# 改善箇所説明図

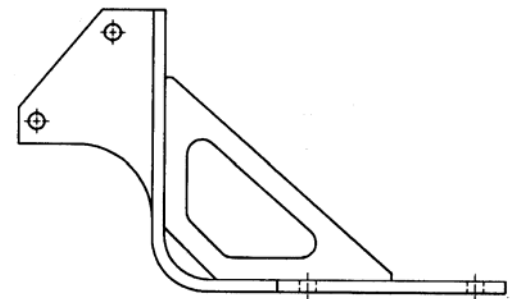
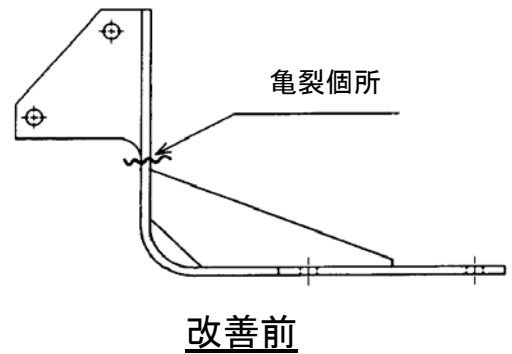
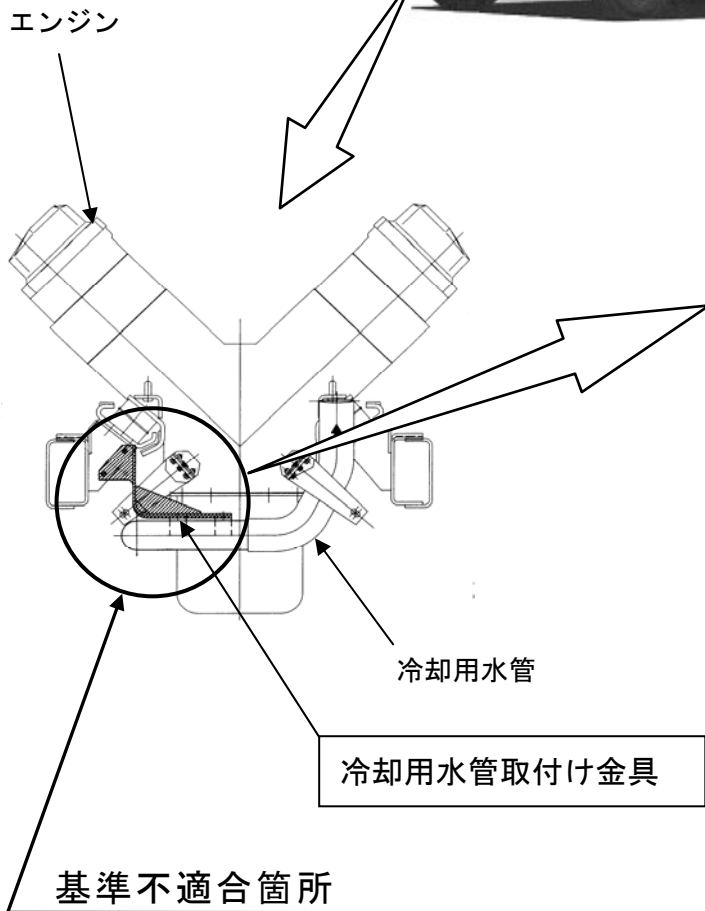
変速機に装着されている流体式補助ブレーキ装置の冷却用水管を支持する取付け金具の強度が不足しているため、走行時の振動により当該金具が亀裂、折損するものがある。そのため、そのままの状態で使用を続けると、冷却用水管をつなぐホースが外れて、エンジン冷却水が大量に流出し、エンジンの焼付きにより走行不能となるおそれがある。

全車両、取付け金具を確認し、強度が不足している金具が装着されているものは、対策品と交換する。

注：□ は、交換部品を示します。
